Ref. : Exp: VP 535/2022

Asunto : Subsanación de la Solicitud de Ocupación por L.66KV
S/C A/S CARMONA VISO

Imagen 1: Captura del deslinde

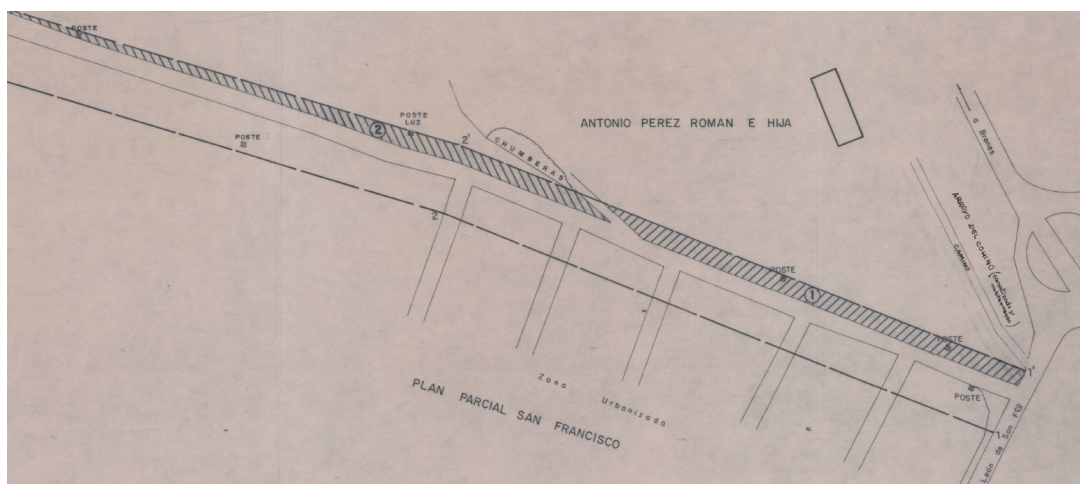
1. Volcadas las coordenada aportadas en el proyecto se puede observar que los apoyos N.º 1, 1BIS, 2, 2BIS y 3, que se encuentra en el interior de la superficie deslindada del Cordel de la Alcantarilla Vieja a Brenes. Estos apoyos ya se encontraban intrusando la vía pecuaria en el deslinde tal y como se puede observar en la imagen adjunta. Se debe desplazar dicho apoyo hasta situarlo fuera de la vía pecuaria. Se deben aportar las coordenadas de la nueva ubicación.
